Nr sprawy UG.SR.271.24.2024.KK

PYTANIA I ODPOWIEDZI DO SWZ NR 1

Dotyczy: postępowania prowadzonego w trybie podstawowym pn. Przebudowa drogi w zakresie ułożenia płyt yomb – ul. Spokojna (dz.90/64) w miejscowości Stare Bielice; zadanie nr UG.SR.271.24.2024.KK

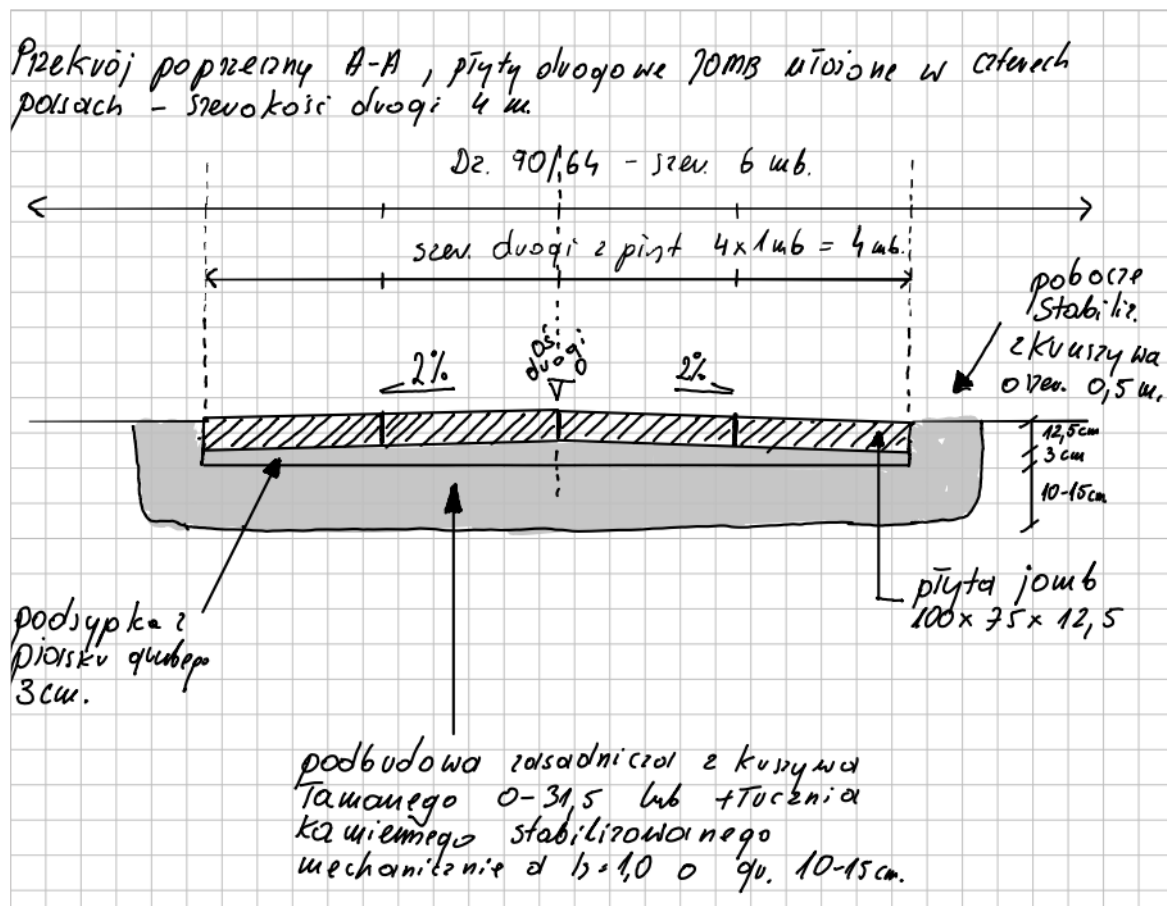
Pytanie nr 2

Proszę o dołączenie rysunku z przekrojem konstrukcji jezdni, zwymiarowanym, zawierającym poszczególne warstwy, ich grubości, układ płyt itp... (załączona dokumentacja, przedmiar, opisy nie są spójne i jednoznaczne).

Odpowiedź na pytanie nr 2

Zamawiający dołącza rysunek poniżej oraz dołącza załącznik. Jednocześnie Zamawiający zaznacza, że należy utwardzić pobocza kruszywem- podbudową, a nie gruntem rodzimym, w celu uniemożliwienia przesuwania bocznego płyt.
